UNIONE COMUNI MODENESI AREA NORD – COMUNE DI NOVI DI MODENA

CONFERENZA DEI SERVIZI SUL PROGETTO PRELIMINARE
RELATIVO ALL'AUTOSTRADA REGIONALE CISPADANA
EX ART. 14 BIS DELLA LEGGE 241/1990

VALUTAZIONI, CONDIZIONI E PROPOSTE RELATIVE
ALLE TEMATICHE RILEVANTI EMERSE IN SEDE
DI CONFERENZA PRELIMINARE DEI SERVIZI,
PROPEDEUTICHE ALLA VALUTAZIONE DA PARTE
DEI COMUNI INTERESSATI DEL PROGETTO DEFINITIVO
DELL'AUTOSTRADA REGIONALE CISPADANA

CONTRIBUTO ALLA CONFERENZA PRELIMINARE

B1 Valutazione comparativa, in termini di bilancio ambientale e territoriale, dell'ipotesi di spostamento del tracciato, nel tratto ovest del territorio del comune di Novi di Modena, a nord del Caseificio Razionale

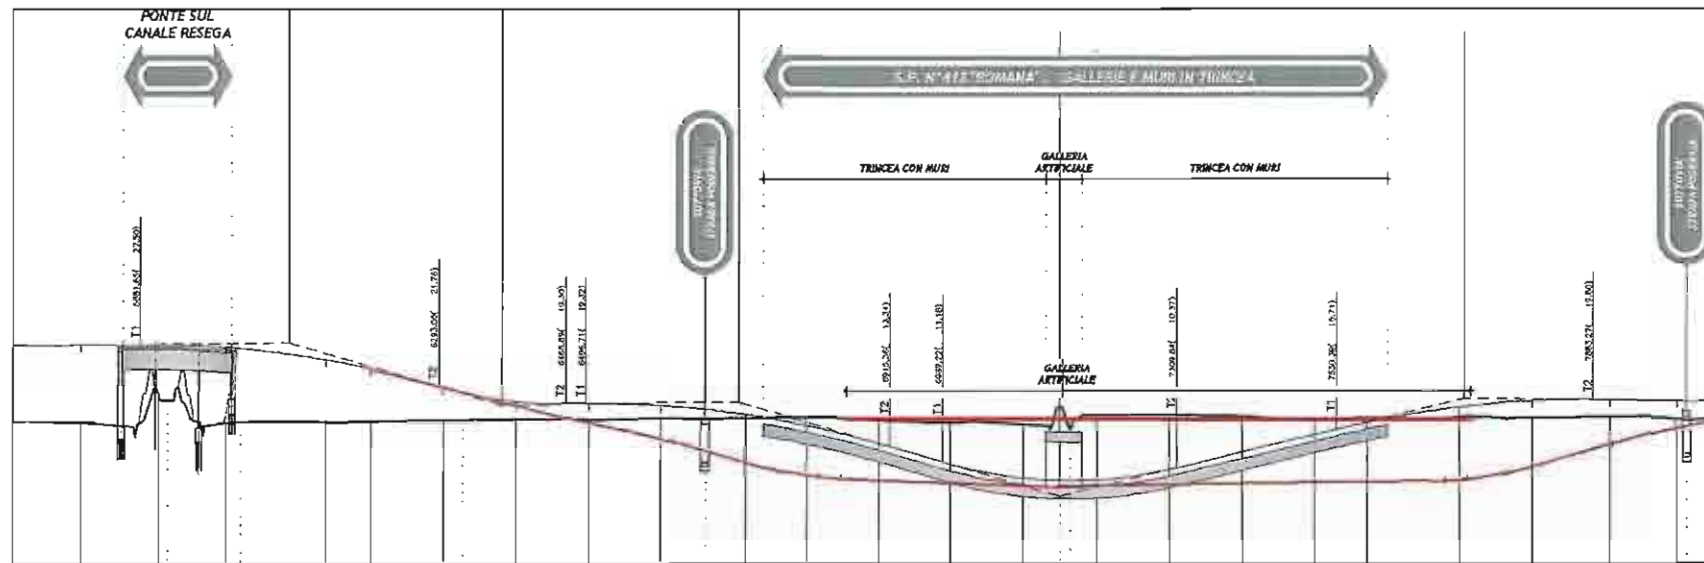
A seguito di una richiesta del Comune di Novi, tendente ad evitare sia l'interruzione del collegamento diretto dell'impianto caseario con la strada provinciale (inevitabile nel caso in cui quest'ultima sovrappassasse l'autostrada) sia l'interruzione percettiva dell'impianto con l'abitato (nella soluzione di autostrada in rilevato alto e provinciale in sottovia), la soluzione di progetto prevede una breve galleria artificiale in corrispondenza della provinciale, collegata al tracciato a raso da rampe in trincea e semi-trincea. Lo sviluppo complessivo di trincee e galleria è di circa 860 m. (la galleria è circa 50 m).

Si rileva inoltre una potenziale interferenza con la ZPS nel tratto autostradale posto immediatamente a sud della zona stessa: in particolare, il ponte sul canale Resega è ad una quota superiore a 10 m. (dovendo superare l'arginatura del canale stesso); il piano stradale scende successivamente ad una quota di circa 2,00 m. che mantiene per 200 m circa, per poi iniziare la discesa verso la galleria.

La falda freatica nel punto dell'intersezione dell'autostrada con la via Mantova è ad una quota presumibilmente intermedia tra m. 1,80 e m. 2,40 (manca il dato esatto): si tratta del primo acquifero, non utilizzato a scopi di prelievo acqua potabile. La vulnerabilità degli acquiferi è "media" e "alta".

Le alternative possibili per il miglioramento della soluzione di progetto sono sostanzialmente ^{tre} ~~due~~ (si veda la figura della pagina precedente).

Una prima soluzione prevede il passaggio dell'autostrada a nord del Caseificio (nel corridoio tra lo stesso e le ex stalle), attraverso una galleria artificiale che inizia in territorio reggiano (prima del Canale "Acque basse Reggiane") e termina all'altezza della SP 413,

Una ~~alternativa (soluzione due) è rappresentata dal passaggio alla quota del piano di campagna nella ZPS~~ con realizzazione di trincee e galleria artificiale per risolvere l'interferenza con la SP 413, in ana-

Si ritiene infatti ^{non consigliabile} ~~non proponibile~~ la soluzione di attraversamento della ZPS in rilevato in quanto questo creerebbe una frattura ~~completa in due parti~~ della zona protetta, e ne romperebbe ~~in modo permanente~~ gli equilibri.

La terza soluzione prevede, nel conservare l'andamento planimetrico del tracciato di progetto, l'estensione della parte di tracciato in galleria (che passa da 50 m. a circa 400 – 450 m., mentre la lunghezza delle trincee resta invariata) in modo da mitigare al maggior livello possibile gli inevitabili impatti della infrastruttura sul Caseificio. L'Amministrazione comunale manifesta infatti una forte preoccupazione per gli impatti atmosferici in particolare, poiché il Caseificio ha della qualità dei propri prodotti un elemento di forza (oltre ad essere obbligato a determinati livelli di qualità per l'adesione al Consorzio del Parmigiano Reggiano).

Si chiede di eseguire un completo bilancio ambientale tra la soluzione del progetto preliminare e le tre ipotesi sopra esposte, avendo come riferimento i seguenti obiettivi:

- la massima tutela delle condizioni ambientali del Caseificio Razionale e dell'area di pertinenza
- la massima tutela delle condizioni naturalistico-ambientali della ZPS
- la conservazione della continuità di collegamento tra il Caseificio e il Capoluogo, sia dal punto di vista funzionale sia da quello percettivo.

In ogni caso, si chiede di considerare leggere modifiche al tracciato che lo rendano più aderente all'andamento dei segni del territorio (relazioni con la viabilità minore, con l'orditura dei campi, ecc.).

B5 Modifiche all'andamento plano-altimetrico della Cispadana in corrispondenza di via Castello in comune di San Possidonio.

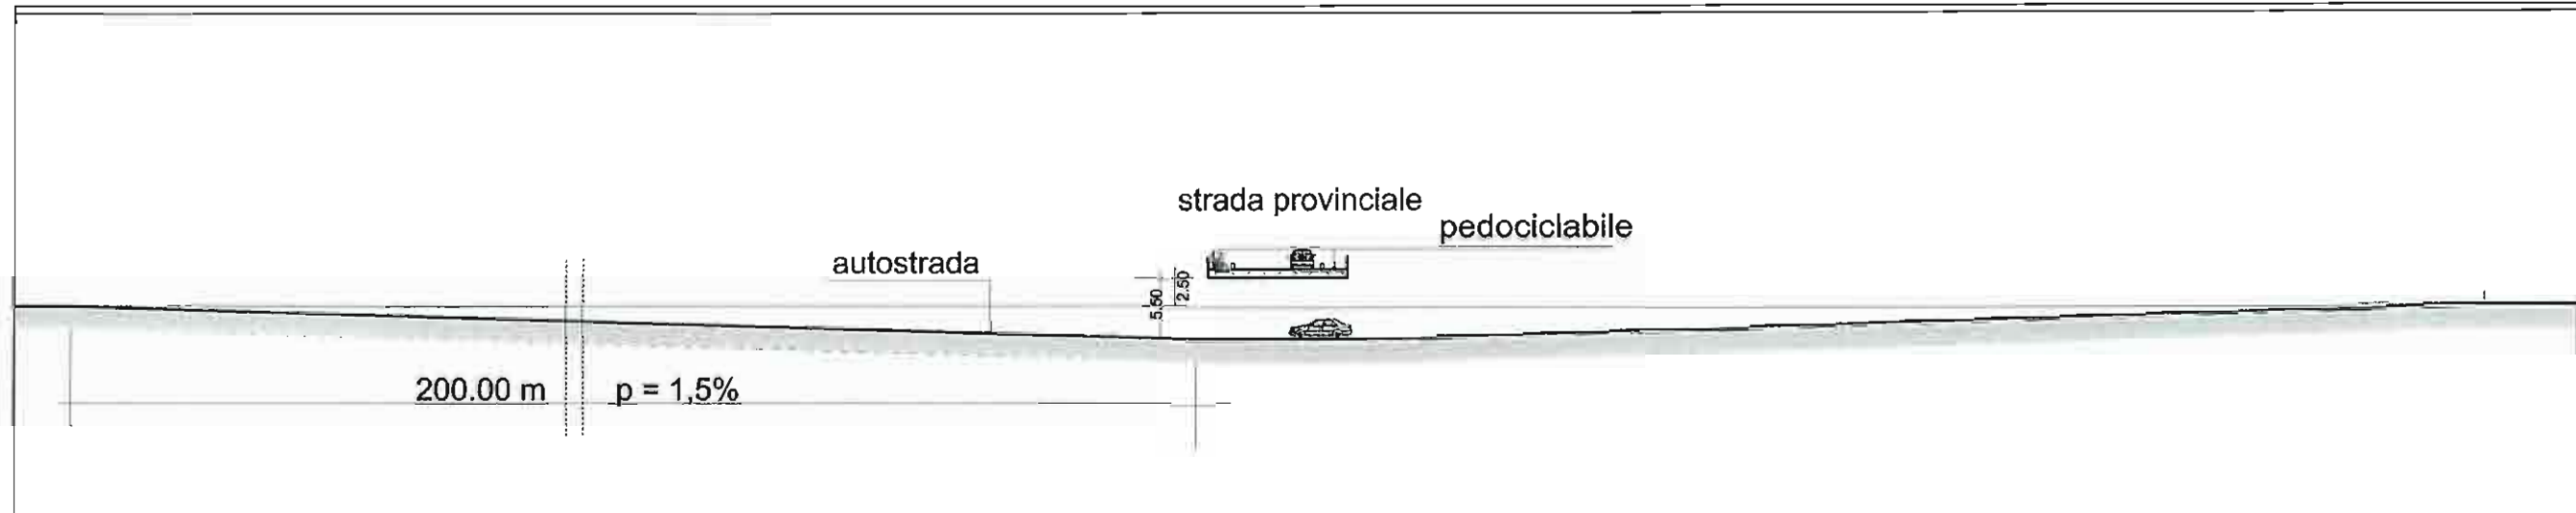
Per contenere la necessità di nuova viabilità di servizio per l'accesso alle abitazioni poste lungo la via Castello in corrispondenza del previsto cavalcavia, si possono impegnare per il nuovo sovrappasso gli

ultimi 100 – 120 m della via Castello (dalle due parti dell'autostrada): con una pendenza del 3-3,5%. Pendenze superiori per la via Castello non possono essere previste perché di difficile uso per le biciclette.

Si chiede di predisporre in sede di progetto definitivo una soluzione dell'interferenza in esame che preveda:

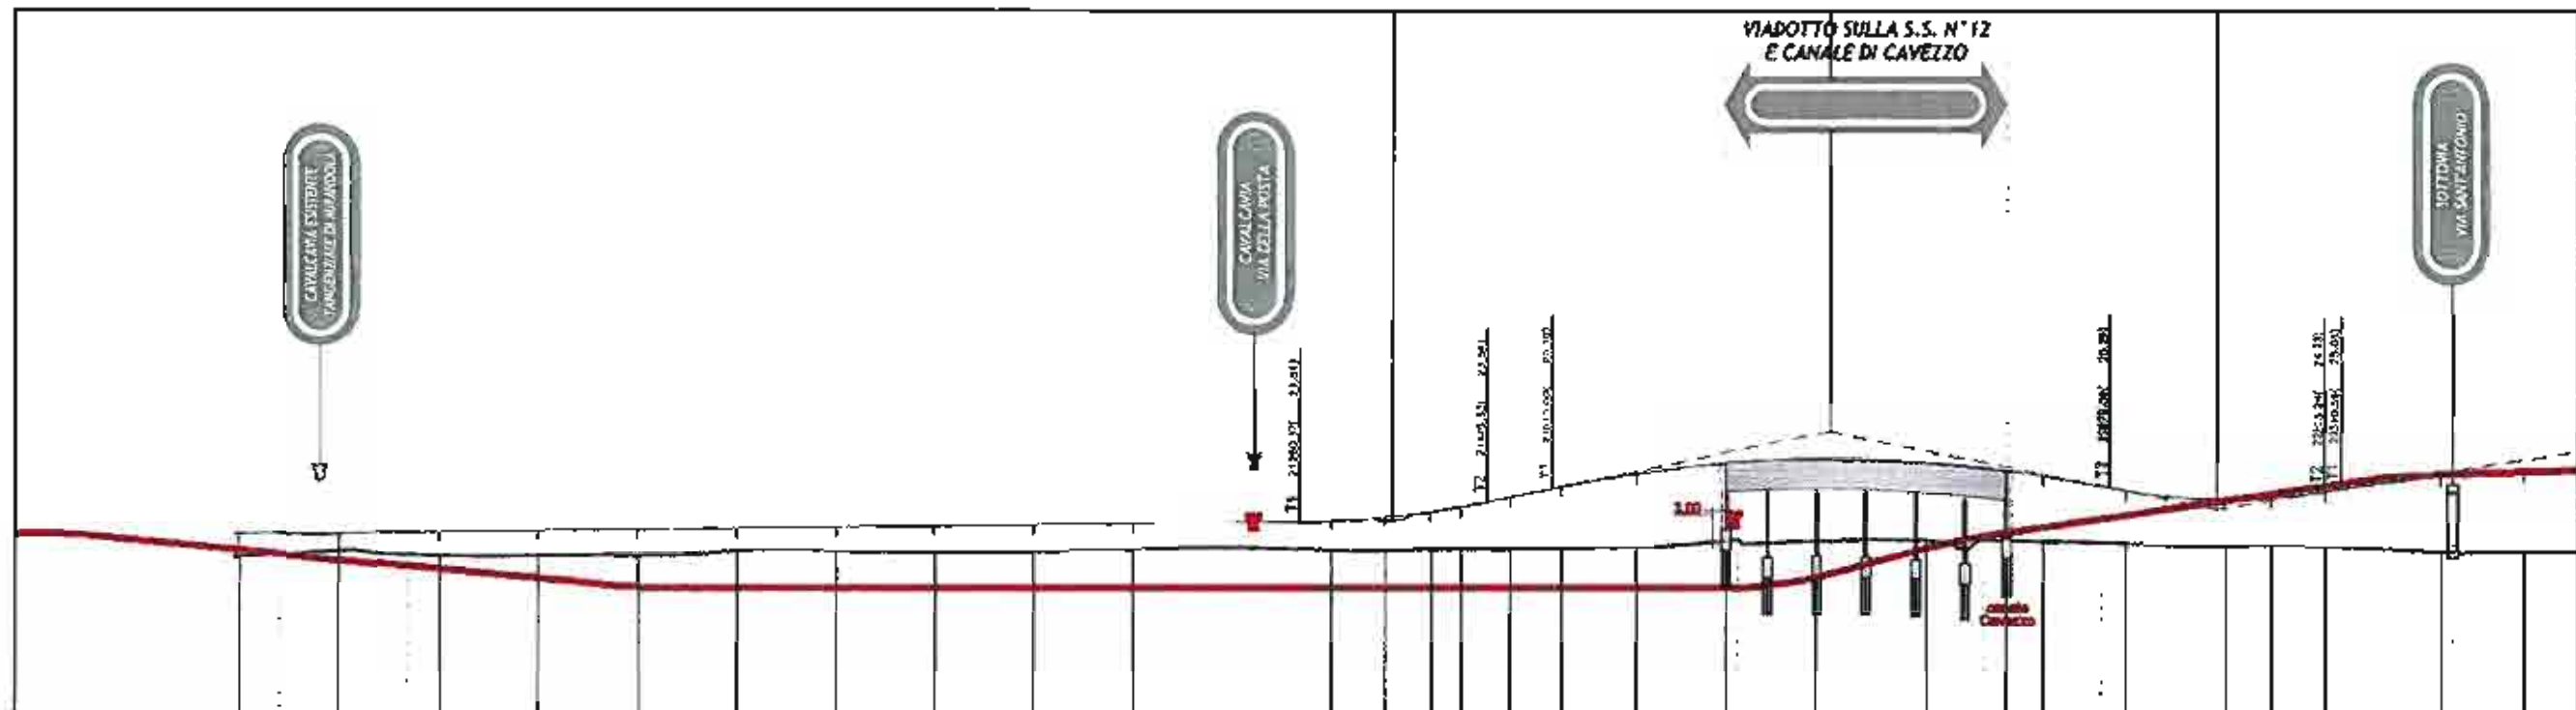
L'attraversamento della frazione di San Giacomo Roncole in comune di Mirandola (soluzione in rilevato con altezza media di 2 – 2,50 m.) generale una separazione netta tra le due parti dell'abitato a nord e a sud dell'infrastruttura. La soluzione prevista comporta la perdita della permeabilità nel tessuto della frazione, caratterizzato dalla mescolanza di attività e funzioni insediate. L'inserimento è reso più problematico dalla necessaria presenza del fronte continuo delle barriere fonoassorbenti.

Nello schema allegato è presentata una possibile soluzione, che prevede la trincea autostradale ad una quota di almeno 4,00 m dal piano di campagna e si mantiene a questa quota fin oltre la SS 12, per poi risalire e sovrappassare il canale diversivo di Burana. Il cavalcavia di via Posta può essere ad una quota di circa 2,50 - 3,00 m dal piano di campagna con il mantenimento sull'attuale sedime della via stessa.

- che venga mantenuto in esercizio il percorso ciclabile di via Posta
- allo stesso modo deve essere mantenuto in esercizio il percorso ciclabile Chico Mendez, senza deviazioni di percorso
- che venga mantenuta in essere la funzionalità della via Imperiale (tratto in Comune di Mirandola) con realizzazione di un sottopasso
- di valutare in modo approfondito le criticità degli edifici (residenziali) segnalati nella planimetria della pagina precedente

VIA GETTA: SOLUZIONE DEL PROGETTO PRELIMINARE.

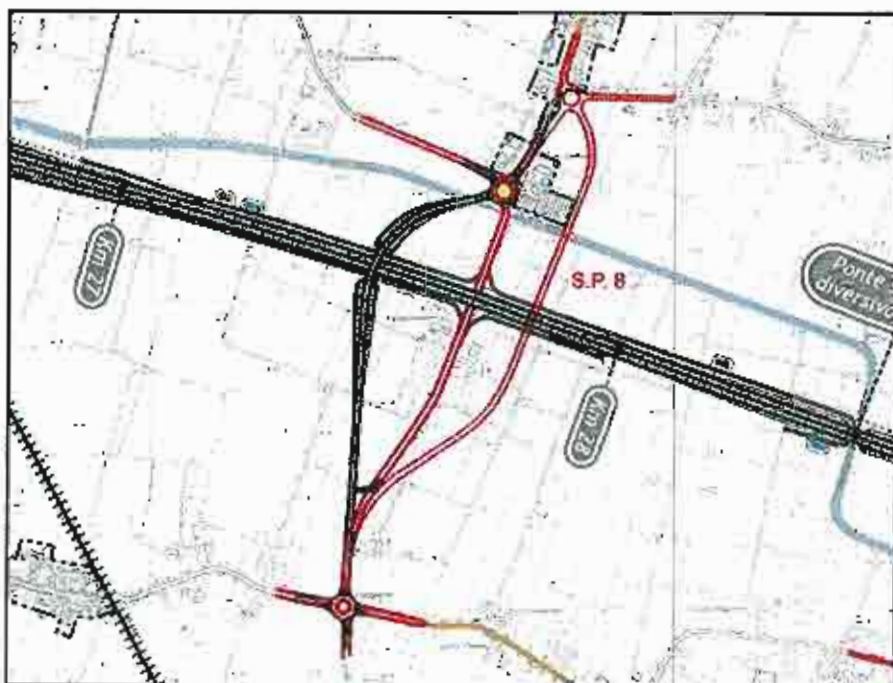
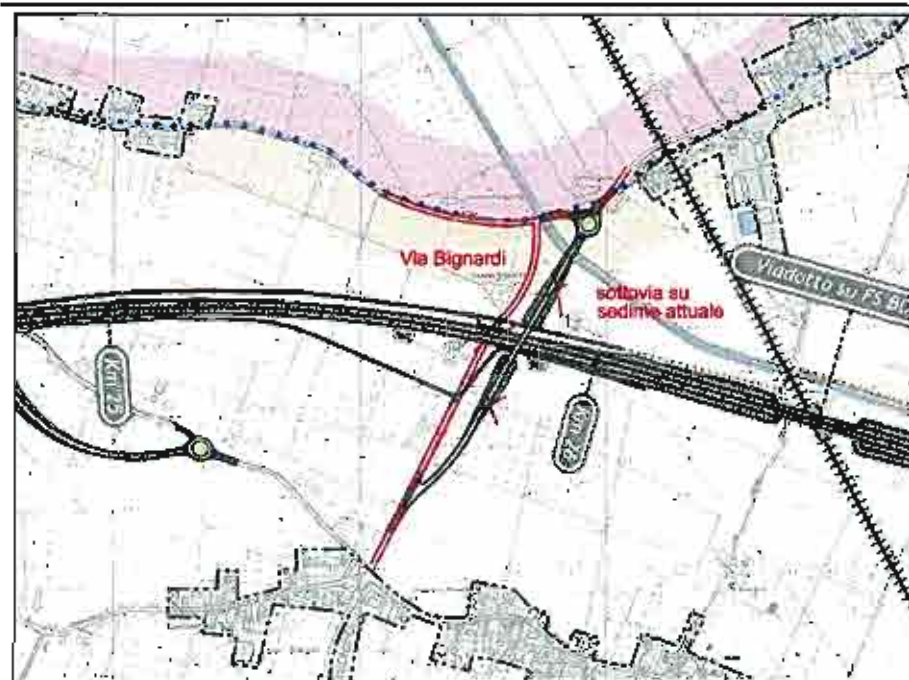
Quota autostrada su piano campagna: circa 1,60 m. Quota impalcato cavalcavia di progetto su quota autostrada: circa 7,00 m. Quota complessiva cavalcavia su piano di campagna: 8,50 m.

Impatto molto rilevante, anche in considerazione della morfologia del nuovo tracciato di via Getta.

Quota impalcato cavalcavia di progetto su quota autostrada: circa 6,50 m.

Quota complessiva cavalcavia su piano di campagna: circa 8,50 m.

Impatto molto rilevante, anche in considerazione della morfologia del nuovo tracciato, che si allontana molto da quello della SP 8.

Via Bignardi – ipotesi cavalcavia e sottovia

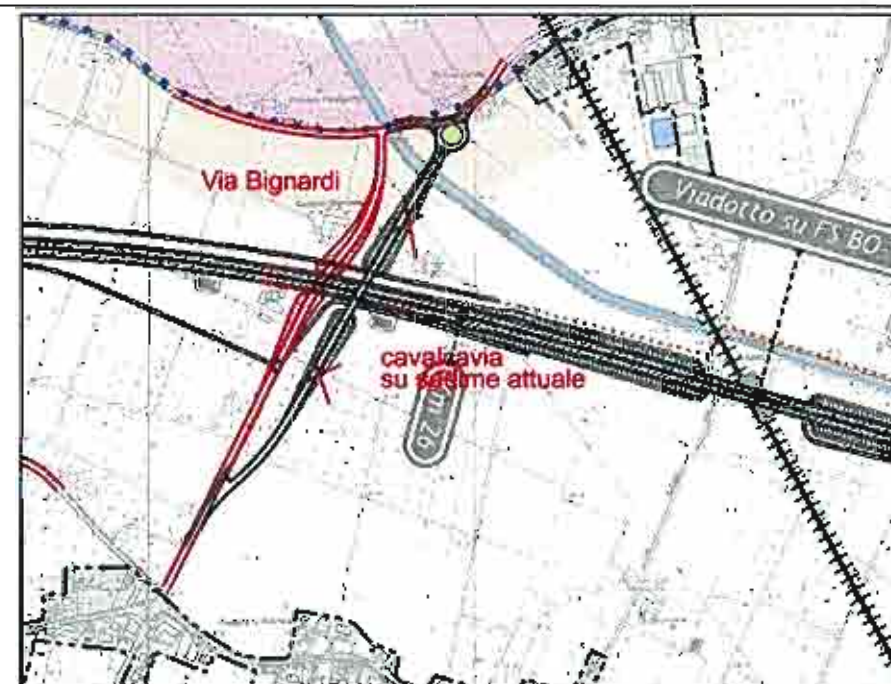
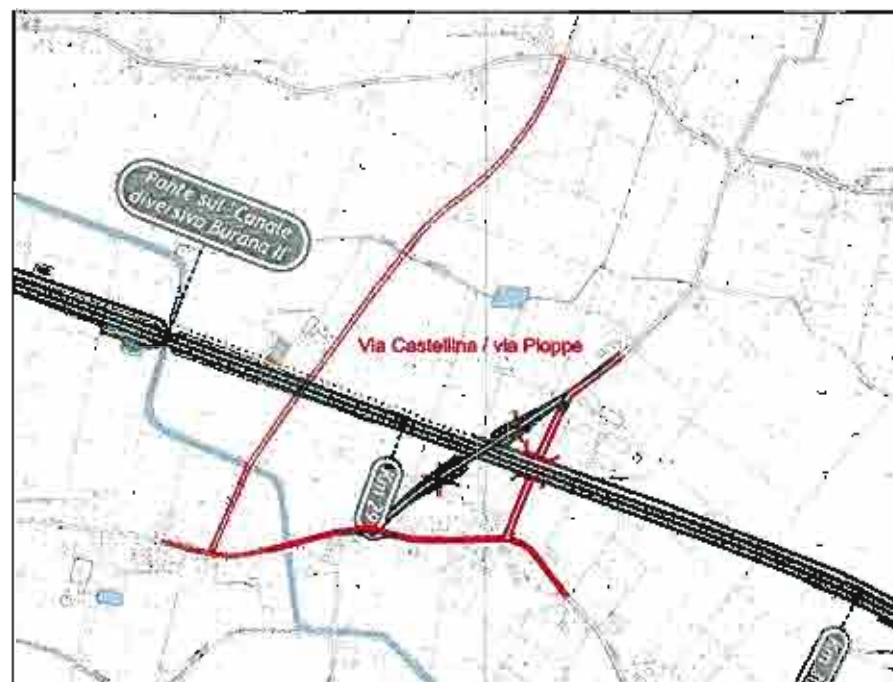
Si propone preferibilmente un sottovia, sul sedime attuale di via Bignardi, ad una quota leggermente abbassata rispetto all'attuale, per dislivelli che potrebbero essere di circa 4,00 m. (quota netta sotto impalcato autostradale 5,50 m.). Vanno valutate le interferenze con due accessi (a nord e a sud) prossimi al tracciato autostradale, con esigenza di realizzare nuovi accessi. In subordine si propone la soluzione in cavalcavia sul sedime attuale o quella strettamente contigua ad est alla via Bignardi attuale, trasformando il tratto della via Bignardi esistente in contrada

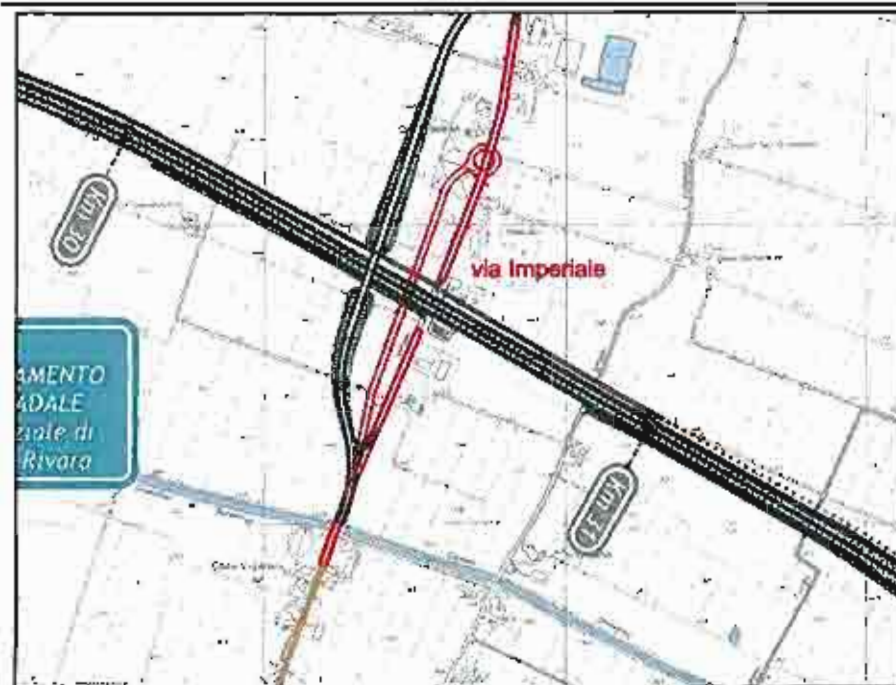
VIA PLOPPE: SOLUZIONE DEL PROGETTO PRELIMINARE
 Quota rilevato autostradale su piano campagna: 1,30 m. circa.
 Quota impalcato cavalcavia di progetto su quota autostrada: circa 6,70 m. Quota complessiva cavalcavia su piano di campagna: circa 8,00 m. Impatto molto rilevante per tracciato in diagonale del sovrappasso.

Si propone preferibilmente la realizzazione del sottovia di via Ploppa, mantenendo l'attuale sedime della strada, leggermente ribassato per contenere l'altezza dell'impalcato autostradale, oltre ad un sottopasso ciclopeditonale e per piccoli mezzi agricoli (indicativamente larghezza m 4,00 e altezza m 3,00) su via Castellina. In subordine, si chiede di collocare il sottovia non sulla via Ploppa ma in corrispondenza della via Castellina da via Villa Gardè a via Rotta (opportunosamente risanata), collocando su via Ploppa il sottopasso ciclopeditonale e per piccoli mezzi agricoli (indicativamente larghezza m 4,00 e altezza m 3,00).

via Scala - Tangenziale di Rivara

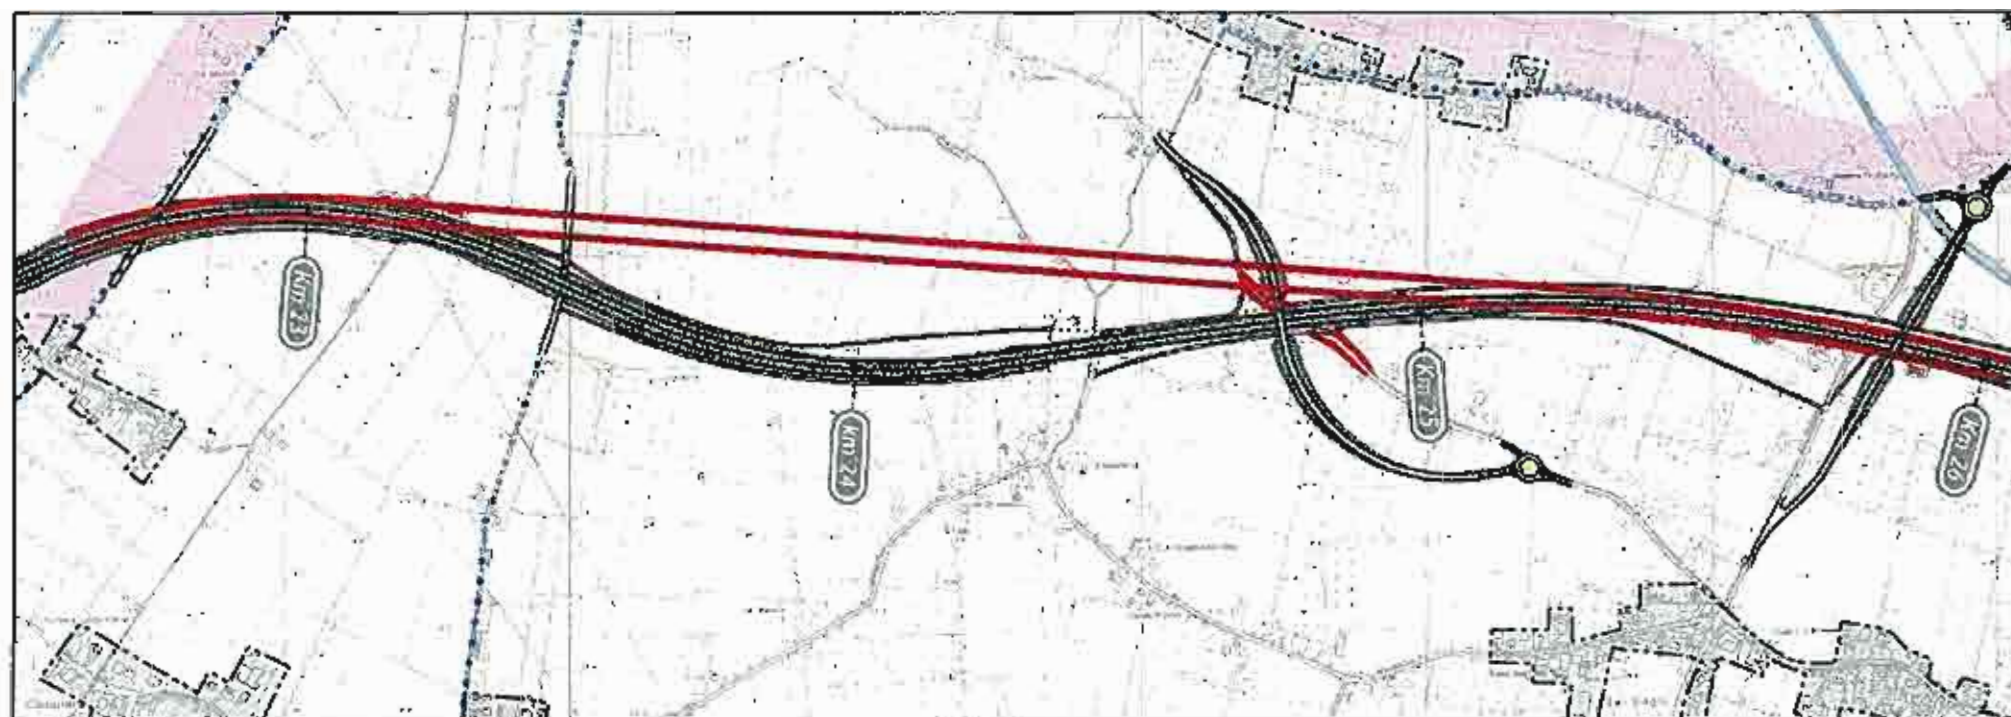
Poiché non sono derivabili dalla lettura delle relazioni di progetto le motivazioni che hanno indotto a prevedere, nel territorio di San Felice, una ampia curva verso sud, si chiede di valutare l'opportunità di eliminare tale curva che, oltre ad allungare il tracciato, non è congruente con la giacitura dei segni territoriali.
